①氏 名	嶋津暉之（しまずてるゆき）
②住 所	・・・・・・・・・・・・・・・・
③電話番号又は メールアドレス	TEL ・・・・・・・・・・ E-mail ・・・・・・・・
④年齢	20 歳未満 20 代 30 代 40 代 50 代 <u>60 歳以上</u>
意見箇所	意見内容
88～89ページ 3) 宇治川 大戸川ダムの整備 を行う。	要旨 （意見の詳細は別紙の通り） ① 淀川本川の治水対策として大戸川ダムは意味を持たない。 ○ 大戸川ダムは淀川本川で計画洪水ピーク流量を 400 m³/秒削減する効果があるとされているが、これは下流に行くほど、ダムの洪水ピーク削減効果が減衰していことを考慮しないきわめて過大な数字であり、実際は 100～150 m³/秒以下であると推測される。 ○ 仮に 400 m³/秒の削減効果があるとしても、最大で約 15 cm の水位低下である。淀川本川は現況堤防の余裕高が 2.5～3m 以上あり、必要な余裕高 2m は十分に確保されるので、淀川本川では大戸川ダムの小さな治水効果は意味を持たない。 ○ この淀川本川対策の費用を除くと、治水対策代替案の河道掘削案や堤防嵩上げ案の事業費は大戸川の分だけとなり（それぞれ 210 億円、230 億円）、大戸川ダム案の事業費 478 億円（残事業費）を大幅に下回るので、これらの代替案を選択すべきである。 ② 自然にやさしくない流水型ダム（穴あきダム） ○ 大戸川ダムが建設されれば、流水型ダムの副ダムの存在が水生生物の行き来を妨げる障害物になる。さらに、洪水後の川の濁りが長期化し、魚類の成育や生態に対して少なからず影響を与えることも危惧される。 ③ 流水型ダムは大洪水時には閉塞して洪水吐きが洪水調節機能を喪失 ○ 流水型ダムについて強く心配されることは、大洪水時に流木や土砂などで洪水吐きが詰まって、洪水調節機能が失われてしまうことである。大戸川ダムが閉塞すれば、大戸川ダム下流の河道はダムの洪水調節を前提として計画されているから、大氾濫の危険にさらされることになる。

別紙 淀川水系河川整備計画（変更原案）に関する意見の詳細（嶋津暉之）

図1

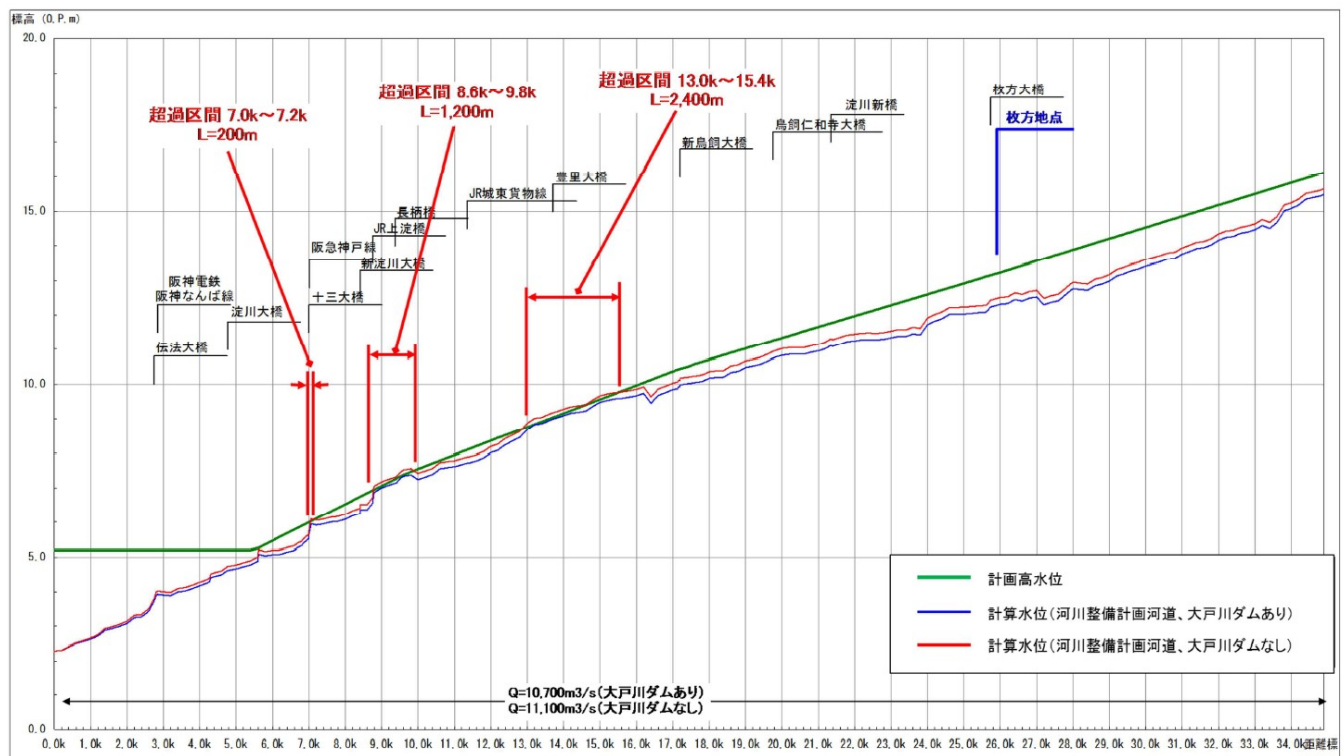
大戸川ダム検証素案では、淀川本川に関して図1が示され、淀川本川の7.0～7.2km、8.6～9.8km、13.0～15.4kmは大戸川ダムがないと、計画流量の流下時に計画高水位を超えることを問題視している。

図1は、淀川本川での大戸川ダムの洪水ピーク削減量が400 m³/秒あることが前提とした水位計算結果であるが、大戸川ダムに淀川本川でそのように大きな治水効果があるのだろうか。

検証素案では淀川本川で上述のとおり、8.6～9.8 km 等で大戸川ダムがないと、計画流量の流下時に計画高水位を超えることを問題視しているが、計画高水位を超える高さは図 1（検証素案の図 4.2-1）から読み取ると、最大で 15 cm 程度である。これは大戸川ダムがないと、流量が 400 m³/秒増えることを前提とした数字であり、実際は上述のようにせいぜい 100～150 m³/秒しか増えないから、超過水位は 5 cm 程度になると考えられ、わずかなものである。

図2

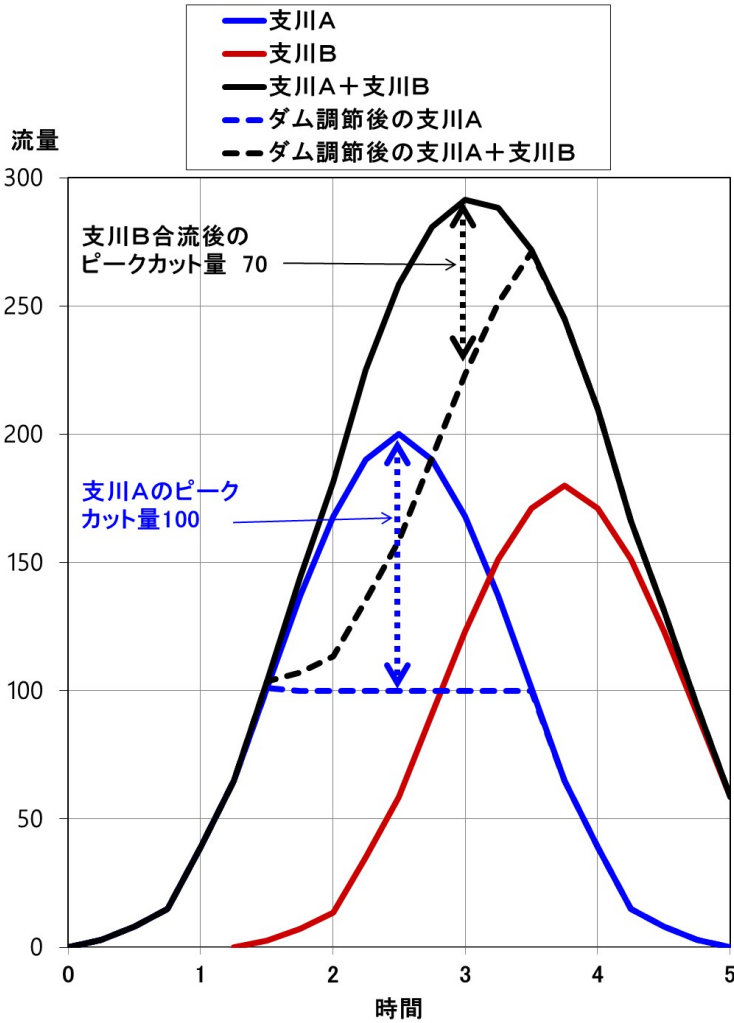
ダムの洪水ピーク流量削減効果は下流に行くにつれて小さくなる。その理由の一つは、図2の模式図に示すように、支川の流入に伴い、洪水波型が重なってピーク発生時間がずれていき、ダム洪水調節によるダム地点でのピークカット量よりも、合流後のピークカット量が小さくなることである。

図3

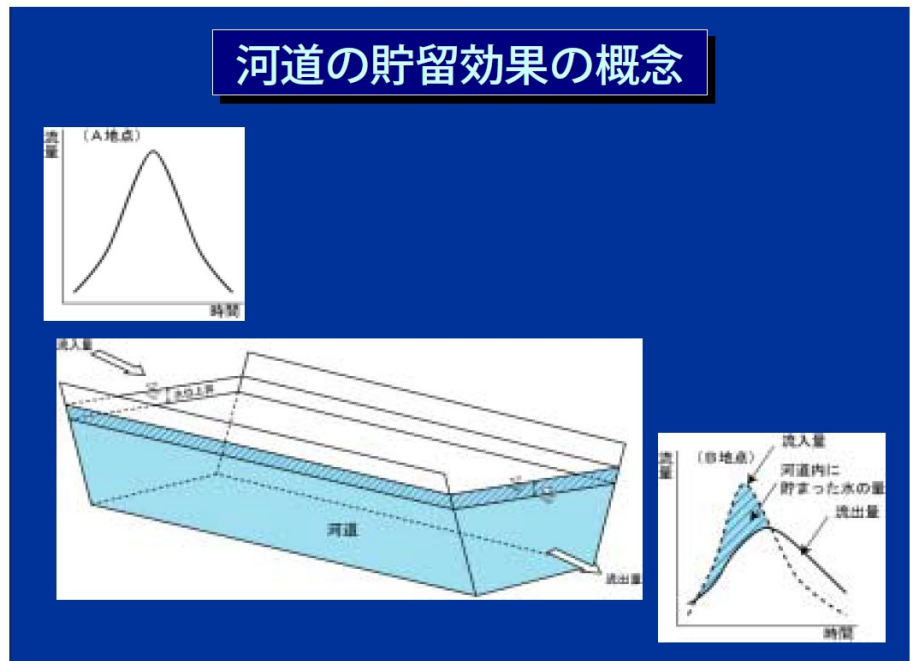
もう一つの理由は、図3に示すように勾配がゆるい河道では河道での貯留効果が働いてピークの突出が小さくなり、ダム地点のピークカット量の効果も小さくなることである。

図4

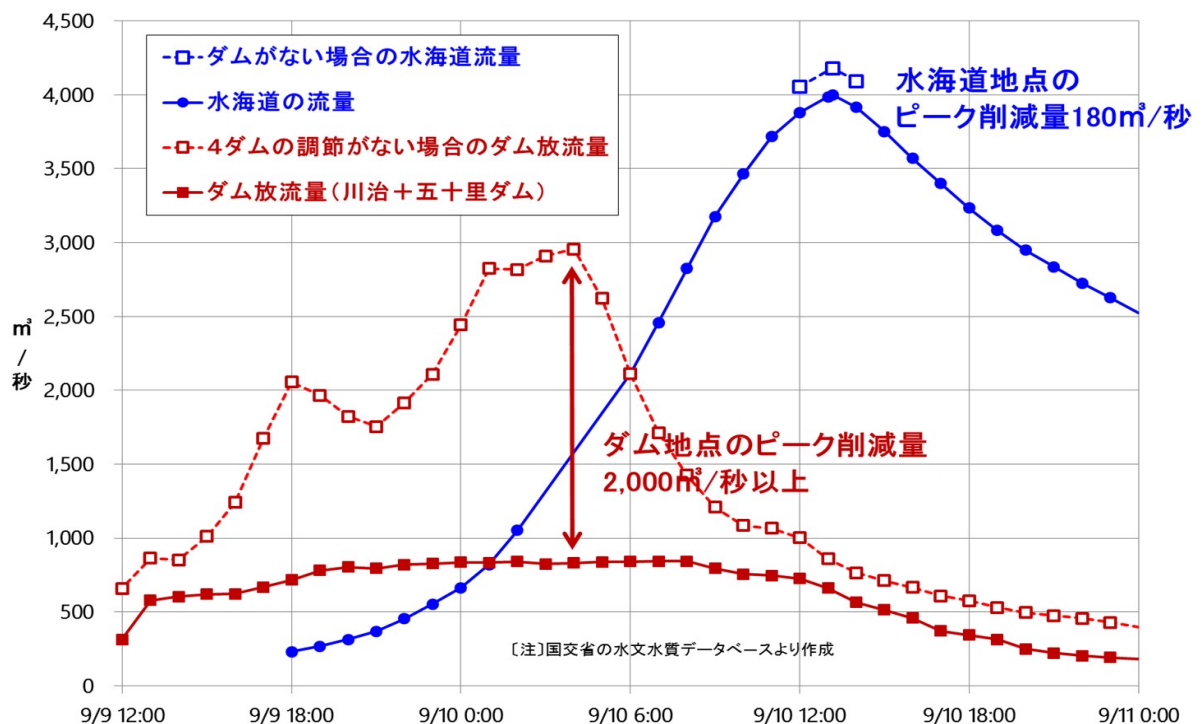
2015年9月の鬼怒川洪水では、図4に示すように、上流4ダムの洪水ピーク削減量はダム地点では実績として2100 m³/秒あったが、約120 km下流の最下流部・水海道地点におけるピーク流量の削減は国交省の

計算水位から推測すると、200 m³/秒程度になっており、1/10に減衰していた。

図5

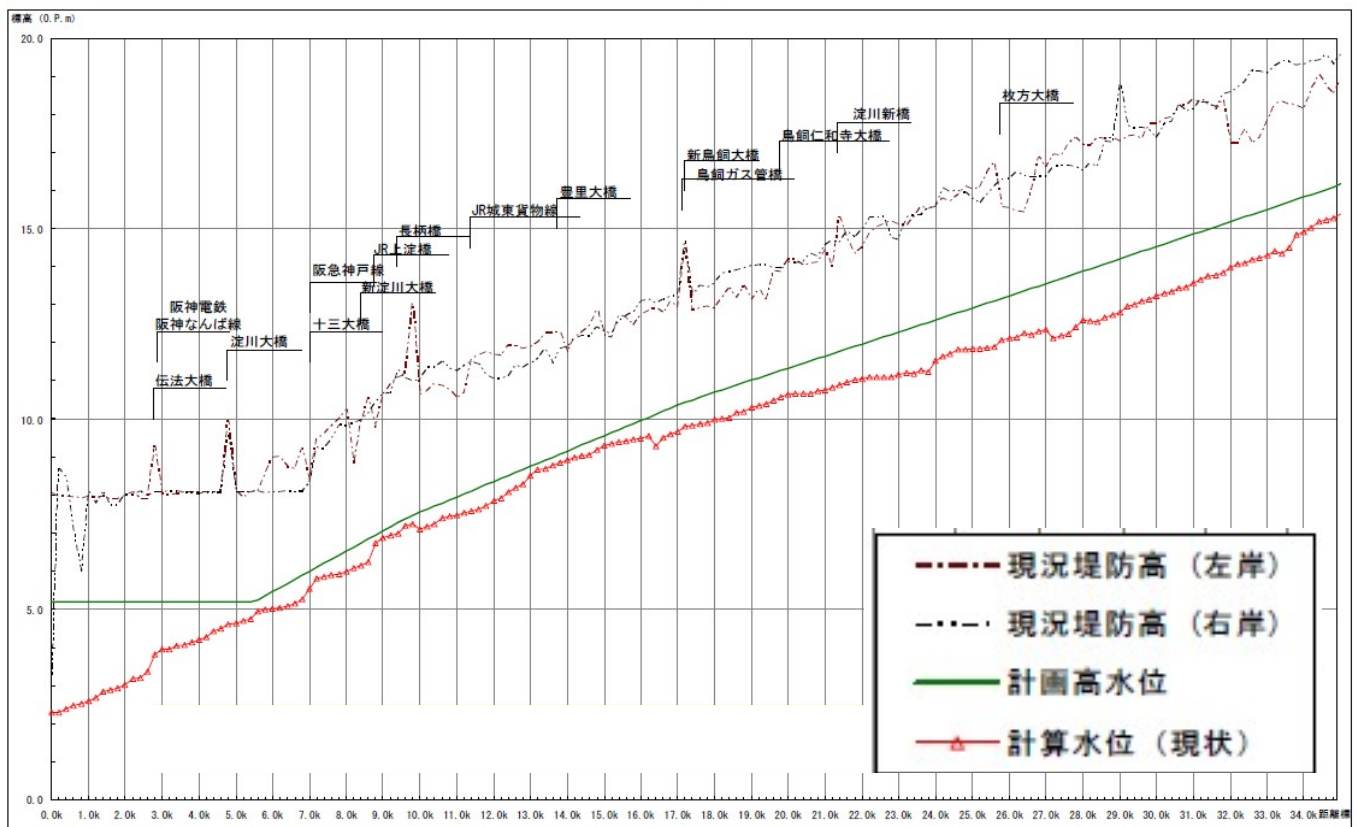
淀川水系河川整備計画の資料によれば、図5のとおり、左岸、右岸の現況堤防高は計画高水位より概ね2.5～3m以上高い位置にある。したがって、大戸川ダムがないために、計画高水位を5～15cm超えることがあったとしても、現況の堤防天端高には2.5～3m以上の余裕高があって、確保すべき余裕高2mを0.5～1mも上回っているのであるから、治水対策上、何も問題にならない。

したがって、淀川本川においては大戸川ダムなしで何の支障もないのである。

写真 1

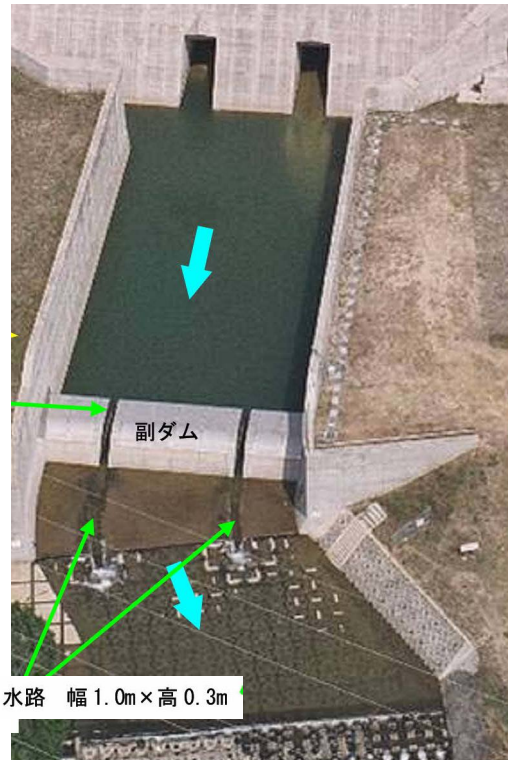
次頁の**写真1**は日本で最初の流水型ダムである島根県の益田川ダムの副ダムである。幅が50メートル近くある副ダムにおいて水が流れるスリットの水路は1m幅のものが2カ所付いているだけであるから、流速が高まると、スリットの水路で行き来できる水生生物は限られる。

写真 2

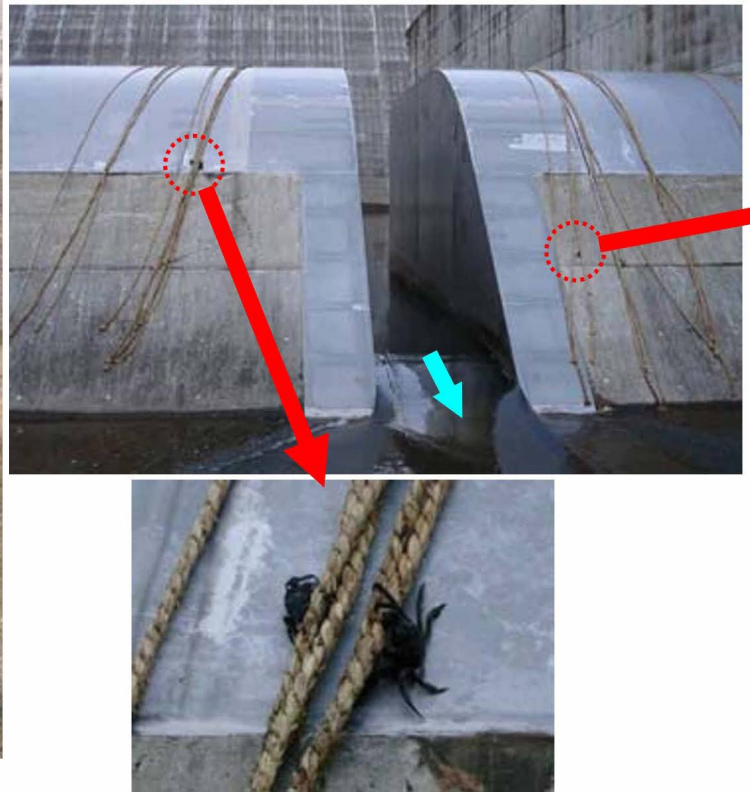
写真2はロープを副ダムに垂らしたところ、スリット水路を通れないツガニがロープをつたって遡上するようになったという報告の写真であるが、しかし、このことは逆に、副ダムが水生生物の遡上を妨げる障害物になっていることを示している。ツガニはロープでようやく対応できたとしても、他の水生生物については不明である。副ダムの存在が水生生物の生息域を狭める要因になっていると考えるべきである。

図7 益田川ダムにおけるダム上下流の濁度変化（2010年）

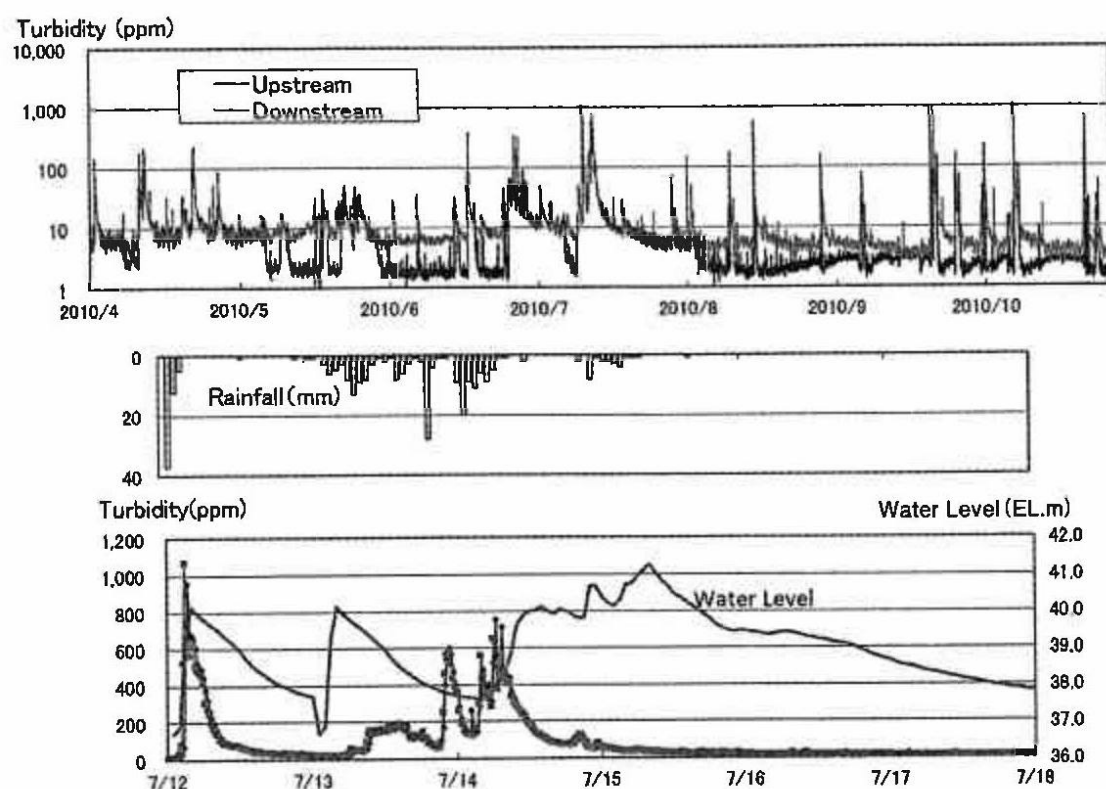
図7のグラフは、2010年に益田川ダムについて観測調査した結果である。観測期間中に複数回の洪水が発生し、高濁度水が流下している。ダム上流側（Upsream）は洪水終了後に濁度がすみやかに低下しているのに対して、下流側（Downsream）は10～数ppmの濁度が続いている。流水型ダムであってもダムであることには変わりなく、清流に戻りにくくなってしまうのである。

しかも、これはさほど大きくない洪水の場合である。益田川ダムは完成してからまだ15年間程度しか経っておらず、今後、大洪水が来て土砂が一挙に流出した場合、ダム下流で高濁度水が長期化することが心配される。
